监 理 通 知 单

工程名称：樱花五金集团菏泽金属制品有限公司 4MW 分布式发电项目

编号：YHWJ-ZHJL-06

事由：关于配重基础预埋件螺杆间距问题事宜

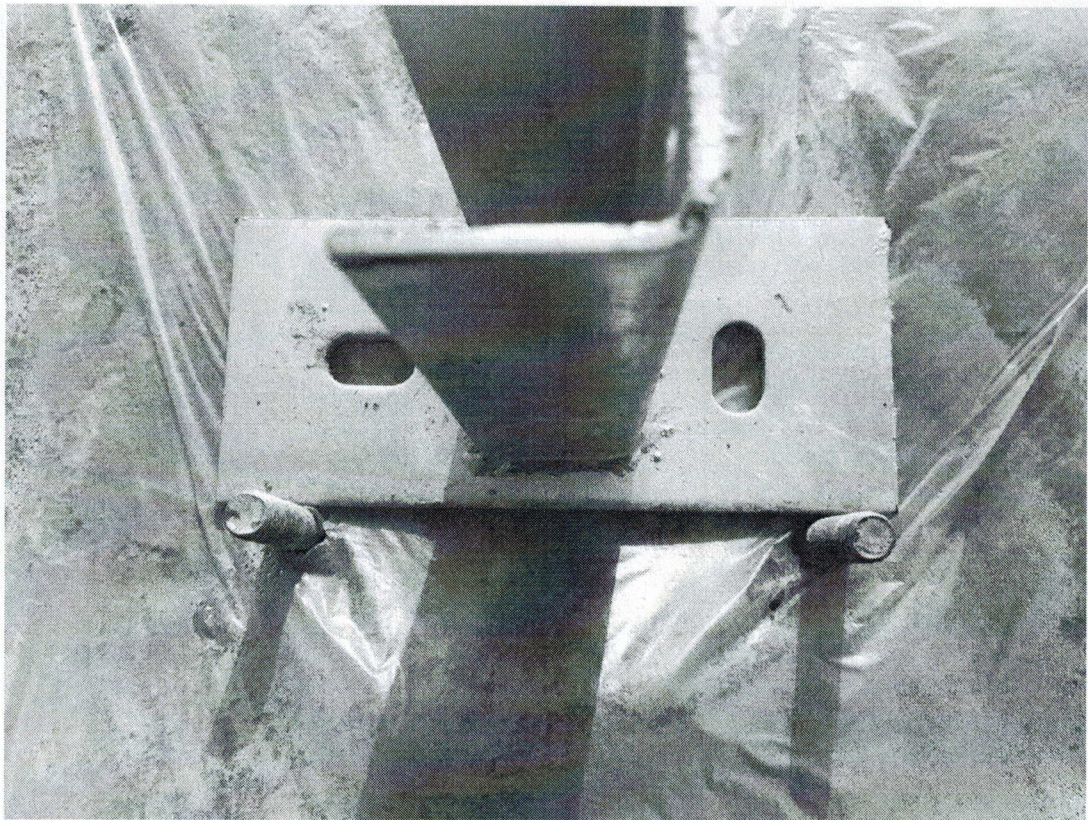
贵部在拉丝车间配重基础混凝土施工的过程中没有严格按照设计要求控制预埋件的埋设，部分配重基础的两个螺杆间距出现大于或小于支架底座的两孔的安装尺寸，与图纸要求的尺寸出现严重不符，影响支架底座安装。

以上问题事宜要求贵项目部接此通知后立即自检并出具有效的施工方案，对存在质量问题的配重基础进行整改。（三日之内回复）
